Informe Consolidado de Solicitud de Aclaraciones, Rectificaciones y/o Ampliaciones Complementario a la Declaración de Impacto Ambiental del Proyecto "Sistema de Almacenamiento de Energía BESS Polpaico"

Nombre del Titular : Jinko Power Chile II SpA.
Nombre del Representante Legal : José Tomás Hurley Rodríguez
Dirección : Miraflores 222, Piso 28 Norte

El presente Informe Consolidado de Solicitud de Aclaraciones, Rectificaciones o Ampliaciones a la Declaración de Impacto Ambiental del proyecto "Sistema de Almacenamiento de Energía BESS Polpaico", contiene las observaciones generadas en virtud de la revisión de la Adenda.

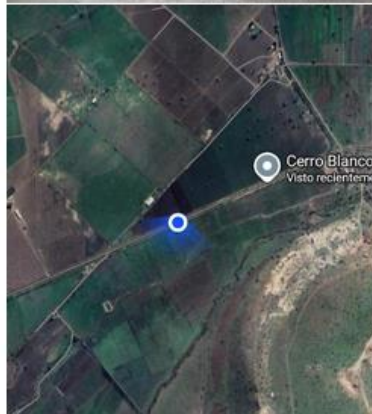
- 2.4.2. Se reitera la observación 2.14 del ICSARA, pues en dicha respuesta no se indica cómo se determinó el número de viajes de los vehículos del proyecto, solo se muestra la cantidad de viajes por tipo de vehículo y por año. En función de lo anterior, se solicita ampliar la presentación del Anexo .5.1 de la Adenda, con el detalle de todo material transportado en las fases del proyecto, incluyendo insumos, materia prima, residuos, etc.). Presentar por cada ruta diferenciada, la cantidad de materiales a transportar, tanto en toneladas como en metros cúbicos, indicando también sus densidades respectivas incorporando la tabla adjunta. Además, incluir las capacidades de los

vehículos en toneladas y metros cúbicos, y determinar la cantidad de viajes como se explica a continuación:

- i. En primer lugar, se divide el volumen de material a transportar, por la capacidad en metros cúbicos del camión que lo transporta, luego, este resultado se debe redondear al entero superior.
- ii. De forma paralela, se dividen las toneladas de material a transportar, por la capacidad en toneladas del camión que lo transporta, y al igual que en el caso anterior, este resultado hay que redondearlo al entero superior.
- iii. Finalmente, el número de viajes de ida corresponde al máximo entre los dos resultados obtenidos anteriormente, puesto que de esta manera se asegura que no se sobrepase la capacidad de los camiones, tanto en volumen como en peso. Para obtener los viajes de ida y vuelta, se debe multiplicar el valor seleccionado por dos.

Punto 1, coordenadas:
33.157396, -70.860639.

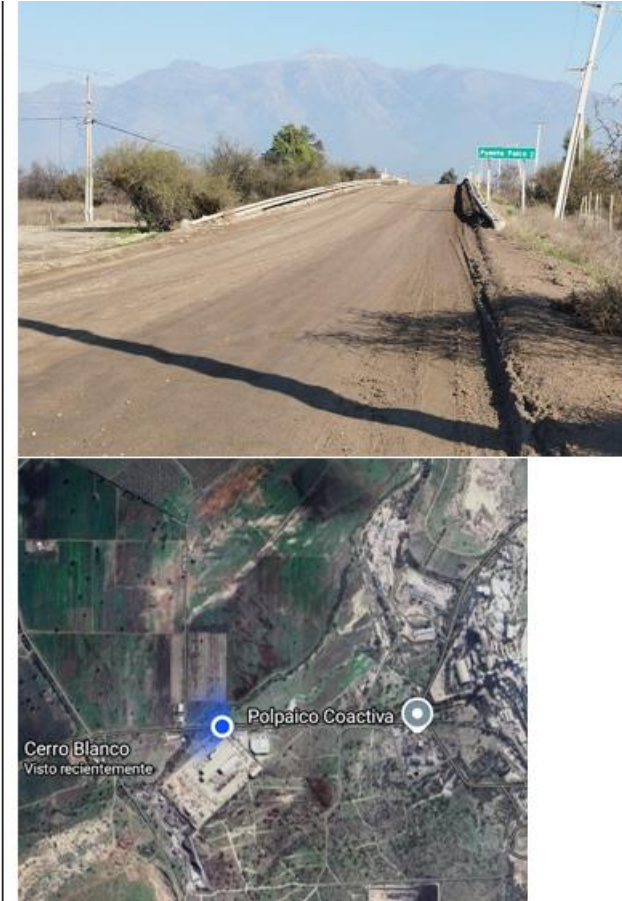
2.4.3. En base a la respuesta 2.17 de la Adenda, se reitera rectificar las emisiones por tránsito vehicular, tanto en caminos no pavimentados como pavimentados, considerando que el Camino Cerro Blanco no está completamente pavimentado y ajustando las distancias utilizadas para la estimación de emisiones. Los medios de prueba del titular entregados en dicha respuesta no aseguran que el camino esté pavimentado en su totalidad, ya que, por un lado, las fotografías muestran un camino no pavimentado y compactado, y por otro, no se indican los puntos exactos de donde son las fotografías, por lo que no se puede concluir que la calle Cerro Blanco esté pavimentada en su totalidad. Además, cabe señalar que profesionales de la Secretaría Regional Ministerial del Medio Ambiente realizaron una visita a terreno el día 7 de agosto de 2025, en donde se verificó que la calle Cerro Blanco no está pavimentada desde el punto de coordenadas: 33.157396, -70.860639, hasta el final del camino considerado. Como medio de verificación, a continuación, se presentan fotografías del camino y sus respectivas ubicaciones:

Aquí es donde comienza el
camino no pavimentado.
